**Avis de la Mission régionale d'autorité environnementale
de la région Nouvelle-Aquitaine
sur le projet de mise en compatibilité du plan local d'urbanisme
de Saint-Paul-Lès-Dax (Landes) par déclaration de projet
relatif à la réalisation d'une aire de stationnement
pour la future médiathèque**

n°MRAe 2019ANA12

dossier PP-2018-7370

Porteur de la procédure : Communauté d'agglomération du Grand Dax

Projet de règlement graphique du PLU (Source : dossier de mise en compatibilité, pages 19-20)

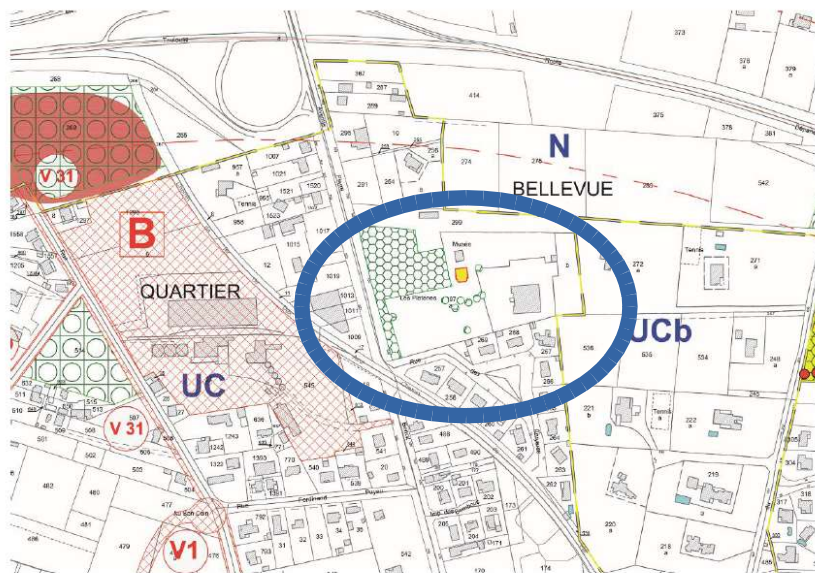
Le projet d'évolution du PLU prévoit, dans le règlement graphique, une évolution substantielle de l'espace boisé classé (EBC) actuel :

- il est supprimé, non seulement au droit de la future aire de stationnement, mais également entre celle-ci et la future médiathèque, à l'exception d'arbres remarquables ou d'alignements identifiés et protégés ponctuellement,

- sur le reste de son ancienne emprise, l'EBC est remplacé par une protection moins forte (éléments de paysage), au nord de la future aire de stationnement.

Sur la forme, la légende du projet de règlement graphique devra à ce titre comporter la nouvelle numérotation de l'article concerné par la protection mise en œuvre (article L.151-19 et non L.123-1-5-7° du Code de l'urbanisme).

Sur le fond, le dossier ne comporte pas de description des effets du changement de réglementation sur cette partie nord. Les incidences potentielles de la mise en compatibilité sont donc insuffisamment analysées de ce point de vue. Notamment les futurs aménagements rendus possibles et leurs impacts sur la végétation existante, dont l'état initial met en évidence les enjeux, ne sont pas analysés.

La Mission Régionale d'Autorité environnementale (MRAe) considère donc que l'évolution de la réglementation applicable, qui remplace un EBC par une protection moins forte, ne va pas dans le sens d'une prise en compte optimale des enjeux environnementaux du site.

Le dossier doit donc être complété afin de permettre au public d'appréhender les incidences de ce changement de réglementation à court comme à long terme et sa justification parmi plusieurs scénarios possibles.
